品番	TUB31UF1 B	品名	台付シングル13（浴室）（JIS）	2 / 3
----	------------	----	-------------------	-------

・ 【金具補修品互換性情報】 カートリッジ押えとリングの補修品選定注意情報（TUB31UF1型他）

金具補修品互換性情報			製品の前期型品・後期型品を識別し、それぞれに対応した補修品を選定してください。		2-A1-0061
件名	カートリッジ押えとリングの補修品選定注意情報（TUB31UF1 型他）				
対象製品	TUB31UF1	TUB31UF1Z	TUB31UF2	TUB31UF2Z	
	TUB31UF3Z	TUB31UF4	TUB31UF4Z		
	TUB31UFR	TUB31UFZR

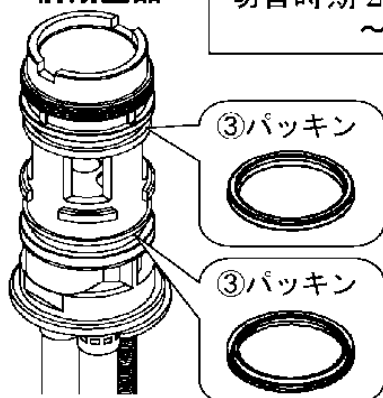
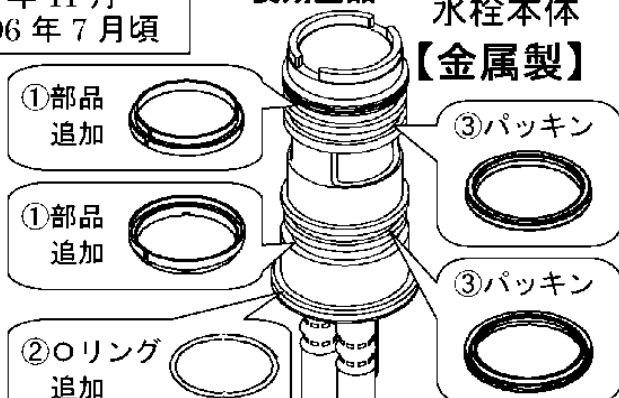
前期・後期型製品識別方法					
水栓本体 【樹脂製】	前期型品	切替時期 2005 年 11 月 ～2006 年 7 月頃		後期型品	水栓本体 【金属製】

補修品選定					
前期型品			後期型品		
 ※カートリッジ押え 18727R A			 ※カートリッジ押え 187271 A		
 ※リング 71378 TP			 ※リング 713781 TP		
①部品		②Oリング	①部品		②Oリング
不要		不要	 92620		 93295HR

前期・後期型品共通	UパッキンをXパッキンに変更しています。 補修の際は2個同時交換して下さい。
③パッキン	TH93A74Z2（Xパッキン2個入り）

注意	※カートリッジ押えとリングは、同時交換する必要はありません。 それぞれ単品補修可能です。
----	---
